# Gemeente Galmaarden

*1ste Afdeling, Sectie D - n°482e, n°472a en n°481f*

## Verkavelingsplan

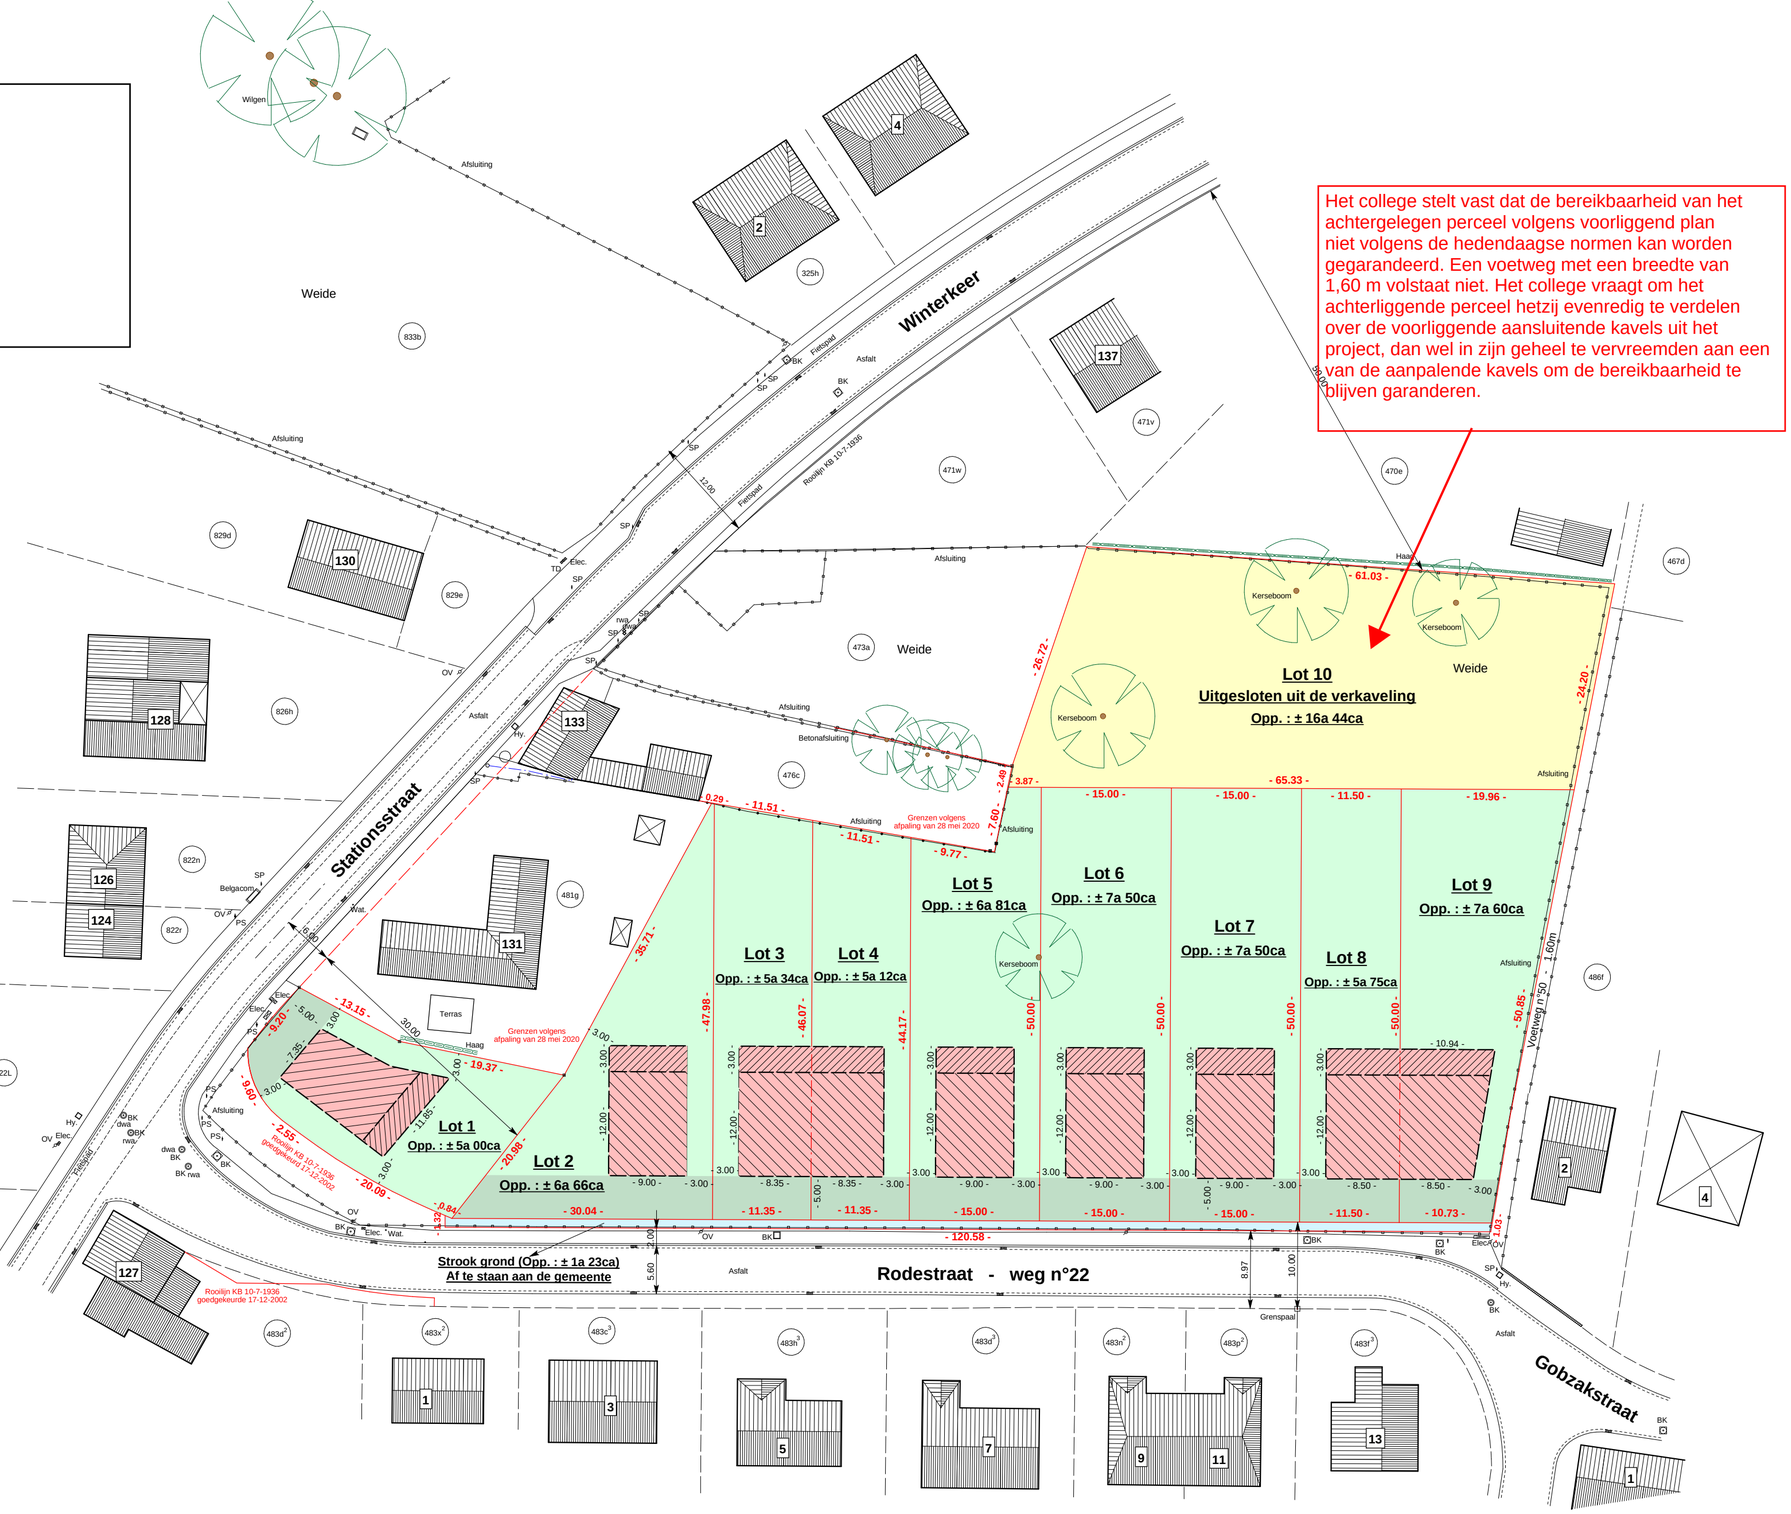
Het college stelt vast dat de bereikbaarheid van het achtergelegen perceel volgens voorliggend plan niet volgens de hedendaagse normen kan worden gegarandeerd. Een voetweg met een breedte van 1,60 m volstaat niet. Het college vraagt om het achterliggende perceel hetzij evenredig te verdelen over de voorliggende aansluitende kavels uit het project, dan wel in zijn geheel te vervreemden aan een van de aanpalende kavels om de bereikbaarheid te blijven garanderen.
